第6回

新たな管理型産業廃棄物最終処分場施設整備専門委員会

令和6年11月

高知県、（公財）エコサイクル高知

① 計画断面図（前回説明事項）

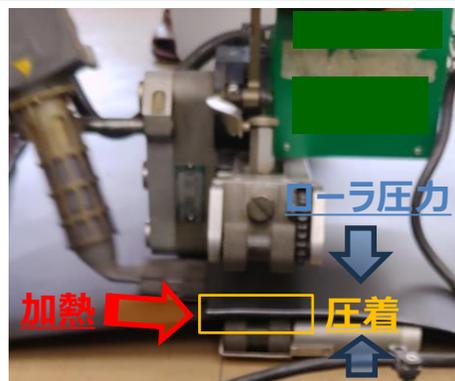
- ・ 他県の公共関与による産業廃棄物管理型最終処分場で同様の構造の施設がどのくらいあるのか示して欲しい。
- ・ 安全性を最優先としながらも、設備投資にあたっての増額となるため、合理的な理由を示して欲しい。

○ 他県の類似施設の構造状況も考慮したうえで、工事施工時や供用開始後の埋立作業時における遮水シートの損傷リスクを極力排除するため、遮水シートと中間層（砂）の間にも保護マットを設置する。

○ なお、設置する保護マットについては、接地面がベントナイト砕石や廃棄物等よりも粒径の細かい砂の表面であり、耐貫通抵抗性までは求められないことから、経済性を考慮し、最終処分場で使用されている中で最も経済的となる目付量 $1,000 \text{ g/m}^2$ を採用する。（前回説明事項）

接合方法模式図と施工時のリスク

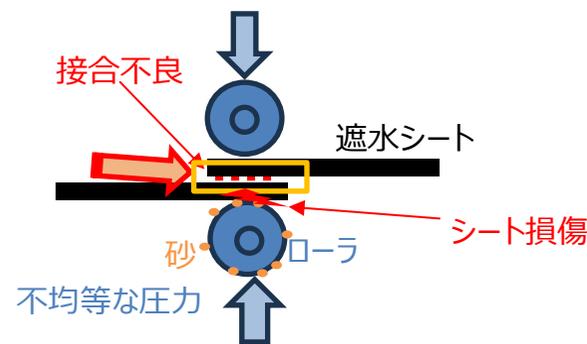
○ 遮水シートと中間層（砂）間の保護マットが無いことにより、想定されるリスクは以下のとおり。

- 供用開始後（とくに埋立初期）における、埋立作業用車両の走行または作業による衝撃、その他負荷による遮水シートの損傷
- 遮水工の施工時における、工事用車両の走行または作業による衝撃、その他負荷による遮水シートの損傷
- 遮水シートの接合施工時における、接合不良（接合部への砂の付着）やシートの損傷（砂との摩擦）

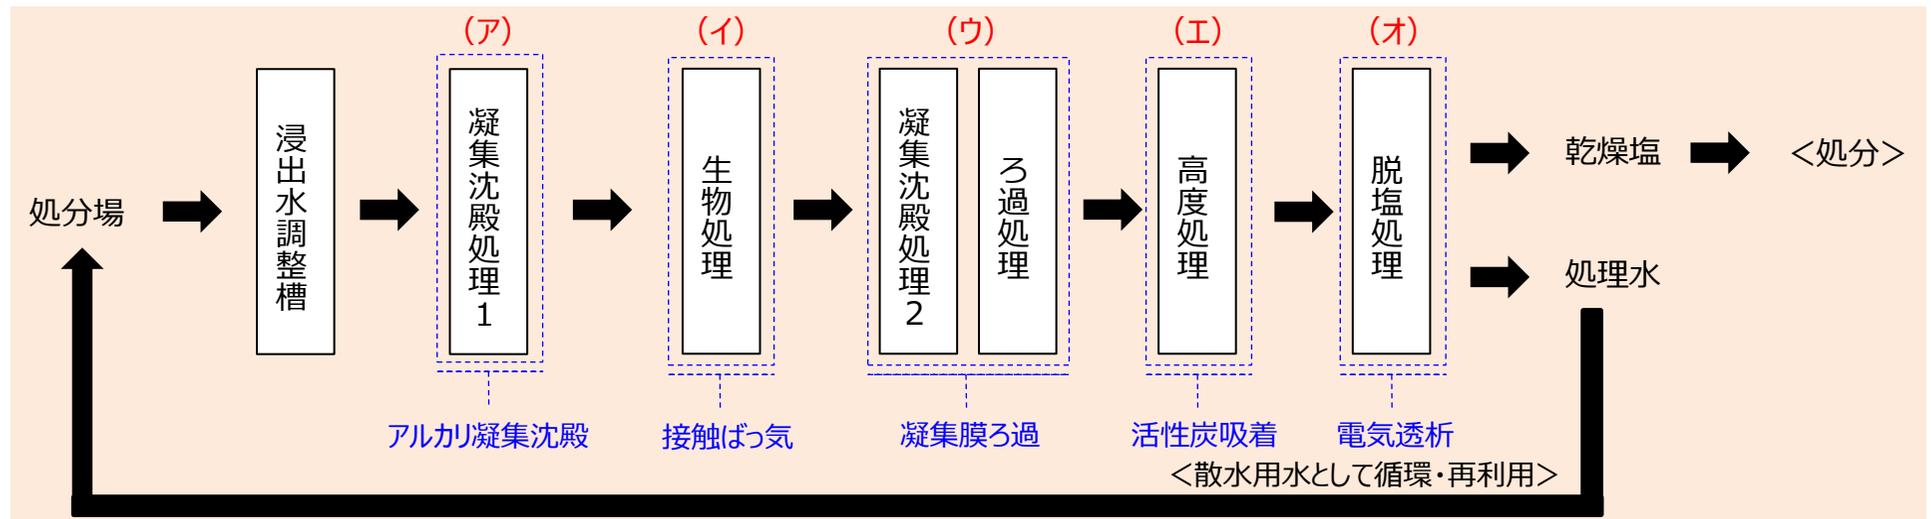
- 脱塩処理について、受注メーカーが提案している処理方式（電気透析法）だけでなく、現行施設と同じ処理方式（逆浸透法）の検討、コストなどの比較を実施しないのか。
- 現行施設と同じ処理方式（逆浸透法）の導入が困難であれば、その理由を明記しておくこと。

○ 脱塩処理において、現行施設と同じ処理方式（逆浸透法）を前提とすると、**入札に参加できる事業者が相当限られてしまい、入札の公平性が確保できなくなる。または、入札に参加できる事業者がいなくなるおそれがある。**

○ また、本工事の入札前に実施した主なメーカーへのヒアリング及び入札のための参考見積徴取において、**脱塩処理は、全てのメーカーが電気透析法を提案している。**

○ なお、**現行施設の脱塩処理（逆浸透法）を整備したメーカーは、現在、メンテナンス事業のみを実施し、新規整備には対応していないため、取り扱っているメーカーがないことが想定される。**

- 現状では、脱塩処理（逆浸透法）の新規整備に対応できるメーカーがないことから、新処分場の浸出水処理に係る脱塩処理は電気透析法とする。

自走式破碎機

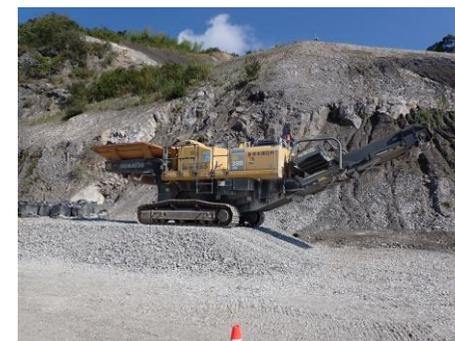
- ・ 中間覆土の材料を購入した場合と現場の石灰岩を活用した場合の費用比較を作成し、説明すること。

○ 現状では、供用開始後に中間覆土の材料を購入するより、工事現場で発生する石灰岩を活用した方が安価となる。

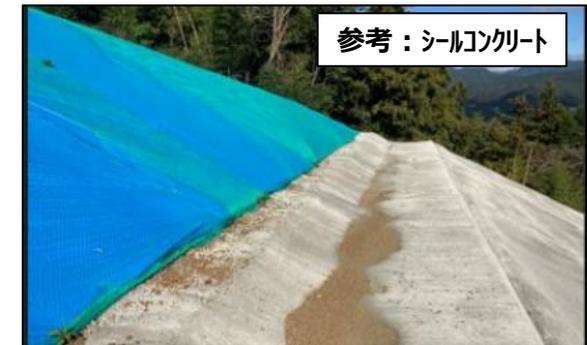
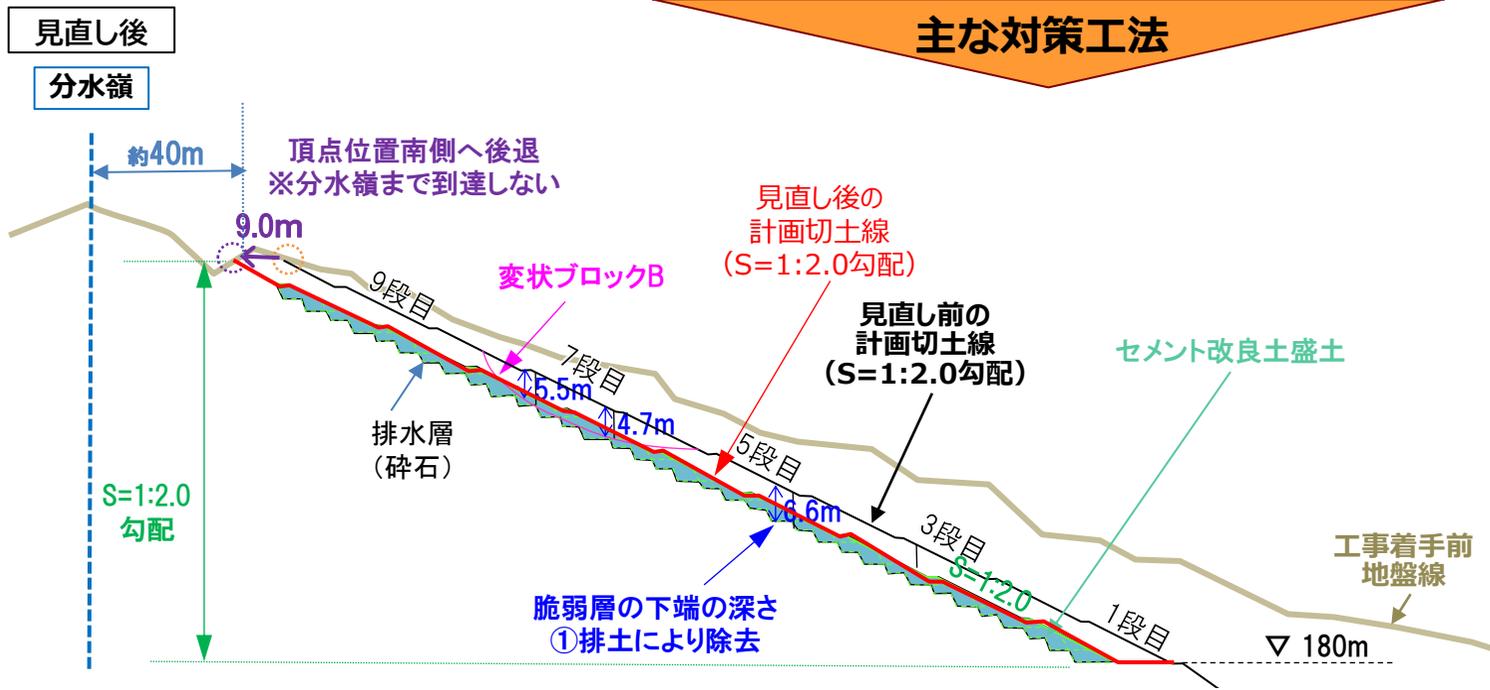
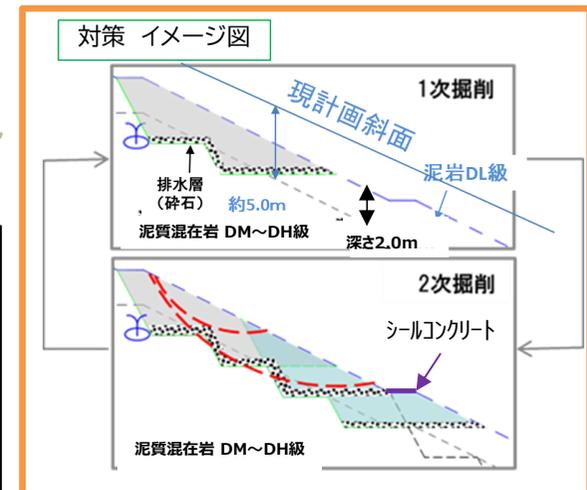
見直し前の計画切土線に現れる脆弱層については、変状ブロックと同等の地すべりが発生すると考えられることから、**表層部の脆弱層を全て取り除く。**

脆弱層を取り除いた後の復旧には、**雨水が浸透しにくいセメント改良土での盛土**を行う。
盛土の転圧や荷重により、応力解放を受けた地山に圧力をかけることで、地山の緩みを低減させる。

地下水水位の上昇や湧水の浸透による軟質化を防ぐため、**地山と接する部分や各小段に砕石による排水層を配置**する。

手順①：南側斜面を現計画から掘削面全体に約6m深く掘削し、脆弱層部の排土を行う。

手順②：排土後は、直ちに、砕石（排水層）を設置する。

手順③：排土した部分をセメント改良土で置換（深さ約2m）する。
